RT.271.139.21.2023

Odpowiedzi na zadane pytania do Specyfikacji

„Budowa przydomowych oczyszczalni ścieków na terenie wiejskim w Gminie Lubomierz i budowa z przebudową odcinka sieci wodociągowej wraz z przyłączami w miejscowości Oleszna Podgórska.”

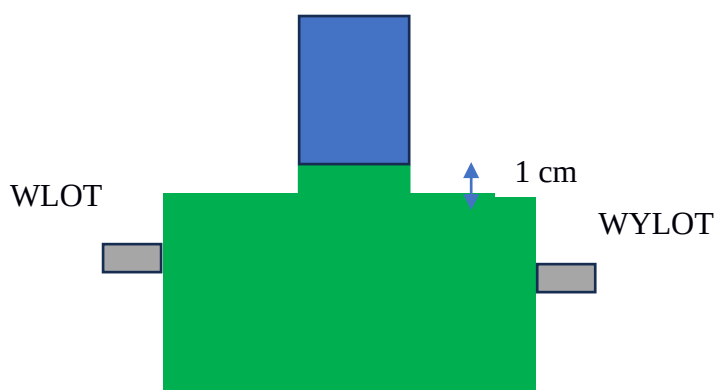
Pytanie 2: Zgodnie z ostatnią wersją odpowiedzi na pytanie dotyczące monolityczności zbiornika i nadbudowy:

„Należy zastosować zbiorniki monolityczne w całości wraz z nadbudową monolityczną. Zamawiający dopuszcza zbiorniki monolityczne w całości wraz z nadbudową monolityczną mniejszą niż 50 cm lub większą niż 50 cm od rury wlotowej.”

Tak postawiony wymóg sprawia, że zostanie dopuszczona oczyszczalnia, która składa się ze zbiornika zintegrowanego z nadbudową nawet o wysokości 1 cm, kiedy wiemy, że stosuje się nadbudowy o wiele wyższe. W efekcie wszyscy użytkownicy będą mieli oczyszczalnie, które wymagają dodatkowej nadbudowy już nie zintegrowanej ze zbiornikiem czyli one będą skręcone, na uszczelkę, niczym niezabezpieczone lub w najlepszym przypadku zespawane.

a) Jaki jest cel tego wymogu w zaistniałej sytuacji? Co Zamawiający uzyska poprzez ten wymóg? Obawiamy się, nic oprócz mniejszej liczby ofert i wyższych cen, ewentualnie dodatkowo utratę dofinansowania i negatywny wynik kontroli np. UZP.

b) Upzejmie wyjaśniamy Zamawiającemu, że połączenie nadbudowy i zbiornika można wykonać jako szczelne poprzez spawanie. Wystarczy postawić wymóg, że nadbudowa i zbiornik mają być monolityczne jako całość lub monolityczny zbiornik i monolityczna nadbudowa mają być zespawane. Tak postawiony wymóg uniemożliwi złożenie oferty opartej o oczyszczalnię, która będzie miała nadbudowę na uszczelkę, skręconą czy w ogóle bez żadnego połączenia.

Odpowiedź: Zamawiający dopuszcza żeby nadbudowa i zbiornik były monolityczne jako całość lub monolityczny zbiornik i monolityczna nadbudowa były ze sobą zespawane.
